To: 5.1.2e 5.1.2e | 5.1.2e @gelderland.nl
Cc: 5.1.2e 5.1.2e 5.1.2e | 5.1.2e @gelderland.nl
From: 5.1.2e
Sent: Fri 8/8/2025 9:50:20 AM
Subject: RE: aansluiting Vijverweg op de Ritzema Bosweg
Received: Fri 8/8/2025 9:50:22 AM

5.1.2e, 5.1.2e: het gaat om een ontwikkeling in Wageningen, vlakbij het oostelijke deel van de N225. Provinciaal belang is doorstroming voor autoverkeer (RHN) en OV (BRT lijn).

Voor het onderzoek naar de kruispuntvorm zijn we gekomen tot een middeneilandvorm.

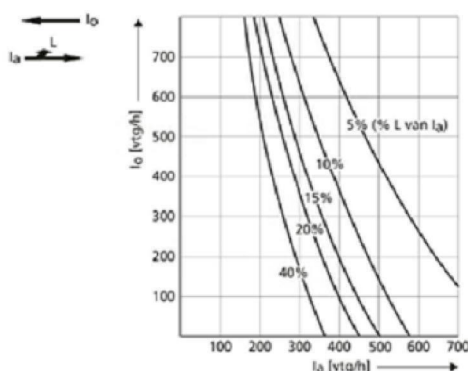
Ik heb even gekeken wat het ASVV 2021 hierover zegt en daar is wel een goede vuistregel voor, zie onderstaande grafiek. Als het snijpunt van de intensiteiten op beide rijstrook rechts van de curve ligt, is een linksafvak nodig. Ervan uitgaande dat maximaal 5% van de rijstrookintensiteit het plangebied inrijdt, moet de intensiteit op beide rijstroken dus ongeveer > 500 mvt/uur bedragen, waarbij ik dan uitga van spitsuur. Het verkeersmodel Foodvalley laat zo'n 7.000-8.000 mvt/etmaal per richting zien, dus dan zit je wel boven 500 mvt/uur in de spits. Een linksafvak is dan aanbevolen.

Overigens geeft het CROW de zichtafdekking niet als negatief punt bij linksafvakken, wel bij rechtsafvakken. Reden is denk ik dat oprijdend verkeer veel meer tijd heeft om rechtdoorrijdend verkeer te signaleren en kan desnoeds ook nog op het middendeel wachten. Bovendien is het binnen de kom, dus zijn de snelheden laag. Het risico op afdekongevallen lijkt mij dan ook klein.
